PORTARIA DE CLASSIFICAÇÃO DE BARRAGEM Nº 571, DE 20 DE JUNHO DE 2023

PARECER TÉCNICO Nº 14/GSB/CCRH/SURH/2023

Assunto: Classificação quanto à Segurança da barragem existente na Fazenda Santa Fé, município de Ipiranga do Norte, no estado de Mato Grosso

Ref.: Processo nº 42339/2022

Figura 1. Bacia de contribuição (11,18km²)

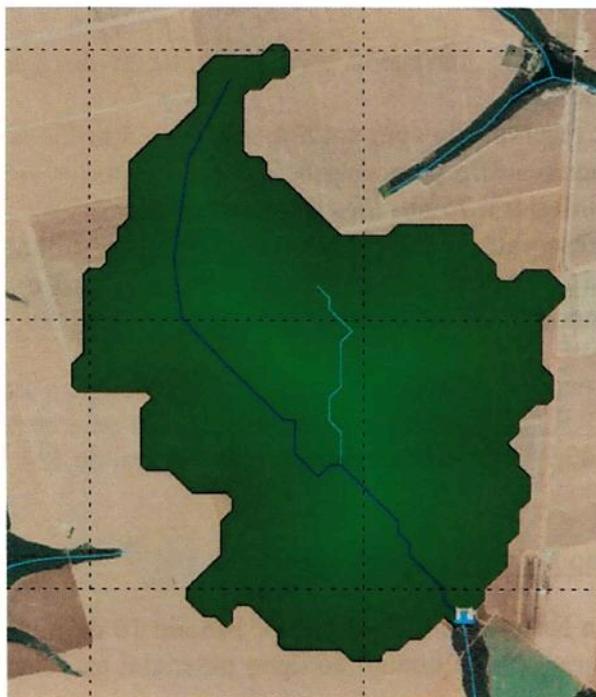
Ainda de acordo com o memorial de cálculo constante do processo, as vazões de pico foram calculadas pelo método *I-Pai-Wu*, para a bacia hidrográfica de 11,18 km², para o fenômeno de chuva equivalente ao tempo de concentração da bacia e tempo de retorno de 500 anos, resultando em uma vazão máxima de projeto 20,95 m³/s (Fls.100).

Quanto a magnitude da bacia de contribuição de 11,18 km², foi informado pelo responsável técnico que “Para esta delimitação são utilizadas bases topográficas do sistema EARTH EXPLORER pertencente a USGS e o *software* QGIS”, fls. 51 (Figura 1. Bacia de contribuição (11,18km²)).

Figura 2. Mancha de inundação

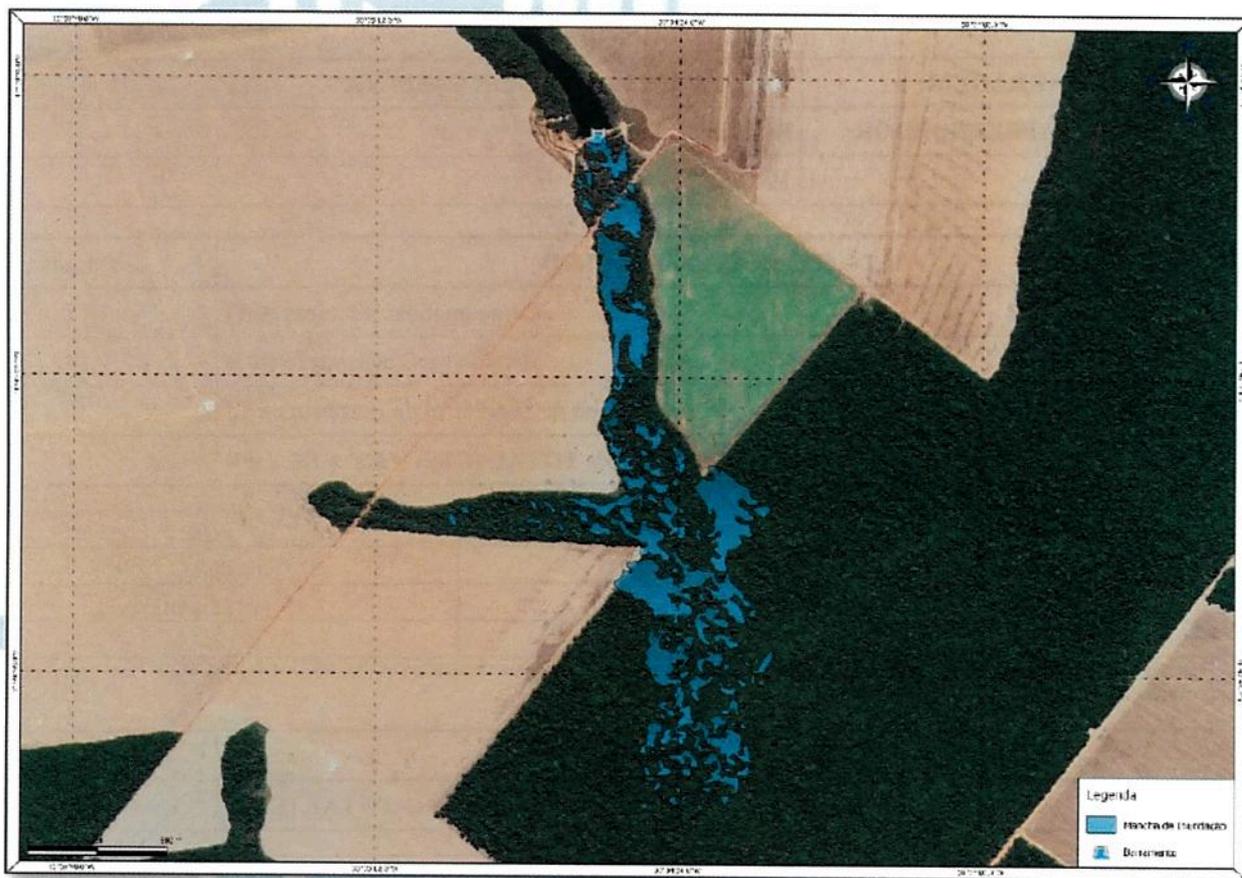
A classificação quanto ao DPA se fez com auxílio de imagens de satélite, nas quais foram observadas apenas estradas vicinais na área potencialmente afetada pela onda de inundação em uma ruptura hipotética (Figura 2. Mancha de inundação) e conforme apresentado abaixo:

DANO POTENCIAL ASSOCIADO - DPA		
Volume Total do Reservatório (a)	(<= 5 milhões m³)	1
Potencial de perdas de vidas humanas (b)	(Não existem pessoas permanentes/residentes ou temporárias/ transitando na área afetada a jusante da barragem)	4
Impacto ambiental (c)	(Quando a área afetada da barragem não representa área de interesse ambiental, áreas protegidas em legislação específica ou encontra-se totalmente descaracterizada de suas condições naturais)	1
Impacto socioeconômico(d)	(Quando não existem quaisquer instalações e serviços de navegação na área afetada por acidente da barragem)	0
	$DPA = \sum (a \text{ até } d)$	6
